Aan: Provinciale Staten van Zuid-Holland
CC.: College van Gedeputeerde Staten van Zuid-Holland
Onderwerp: Recreatie-Concentratiepunten in het Bentwoud
Datum: 22 mei 2023

In het Provinciaal Inpassingsplan (PIP) N207 Zuid is van aanvang af ingetekend een Recreatie Concentratiepunt (RCP) aan de westzijde van de N207 Zuid bij Boskoop (RCP-oost).

Figuur 3.4, uit Provinciaal Inpassingsplan N207 Zuid

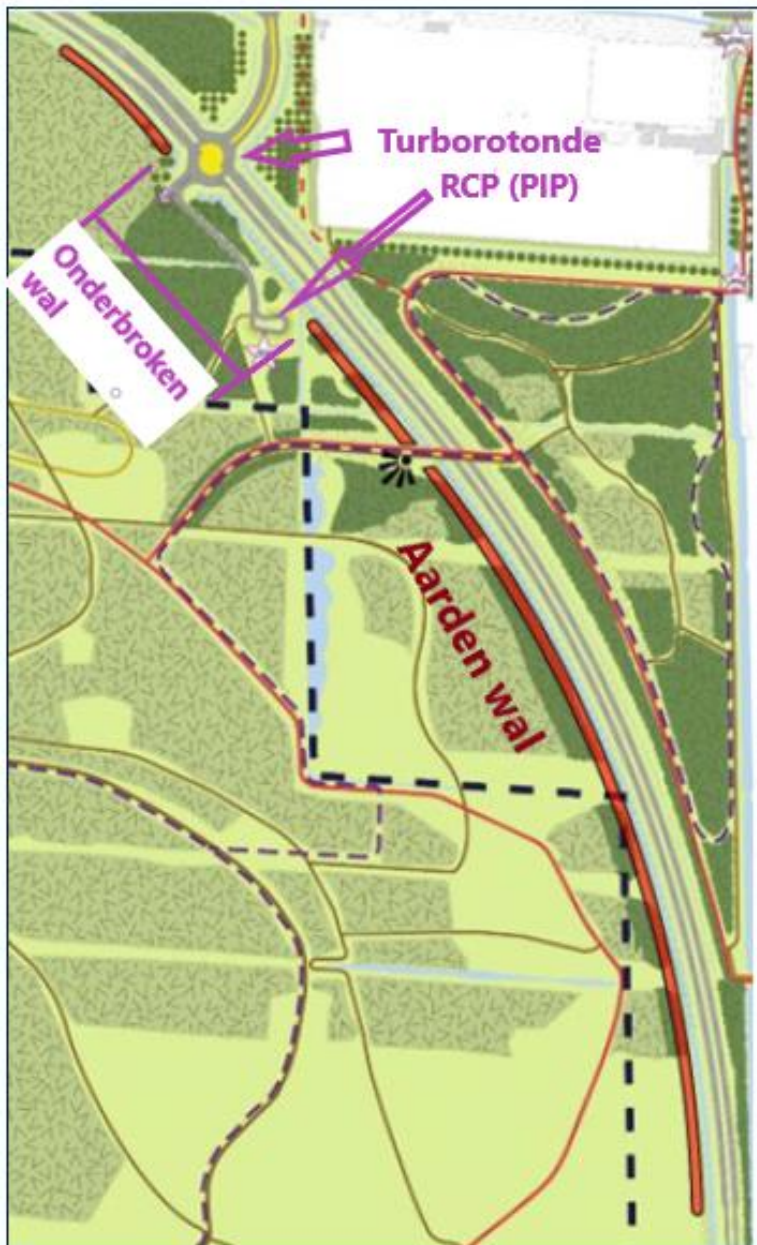
Het is de bedoeling dat daar een dertigtal parkeerplaatsen worden gerealiseerd met een kleinschalige horecagelegenheid. De vereniging Vrienden van het Bentwoud heeft zich daar altijd tegen verzet.

Wij vinden dit RCP overbodig want:

- Een RCP op die locatie neemt, naast de nieuwe weg, weer een hap uit het Bentwoud.
- Het voorgestelde RCP betekent een extra aansluiting op de turborotonde, dus duurder en verkeersonveiliger.
- Er wordt, onder dekking van bomen en struiken, buiten zicht van bebouwing, weer een sociaal-onveilige plek gecreëerd. Die ervaring is er al met de parkeerplaats Bentwoud-west.

- Tot nu is geen ondernemer bereid om bij de parkeerplaats Bentwoud-west een horecagelegenheid te vestigen. Dat zal ongetwijfeld ook het geval zijn bij het geplande RCP Boskoop. Er zijn immers 2 horecagelegenheden op loopafstand, te weten de Rode Hoek (aan de rotonde Hoogeveenseweg / Noordeinde) en bar/restaurant Sportcentrum Midden Boskoop aan de Sportlaan.

- Er is een goed, bestaand alternatief voor RCP-Oost namelijk het terrein van Karwei, Aldi en sportvelden. Daar is volop parkeergelegenheid (ook op zaterdagen), er ligt al een goede ontsluitingsweg namelijk de Sportlaan vanaf de Hoogeveenseweg (met uitvoegstrook vanuit Boskoop), terwijl het fiets-/voetpad naar het Bentwoud zoals voorzien in het project N207 Zuid notabene daar ter plekke begint!

Alles is dus al aanwezig voor een volwaardig RCP; het kost bijna niets en het gaat niet ten koste van het Bentwoud, de sociale veiligheid en de verkeersveiligheid. Slecht de toegang tot het Bentwoud dient hier duidelijk te worden aangegeven.

De Vrienden van het Bentwoud verzoeken u en Staatsbosbeheer dan ook dringend af te zien van RCP-Oost en de aarden wal te sluiten, wat zeer ten goede komt aan de ecologische en recreatieve kwaliteit van het Bentwoud.
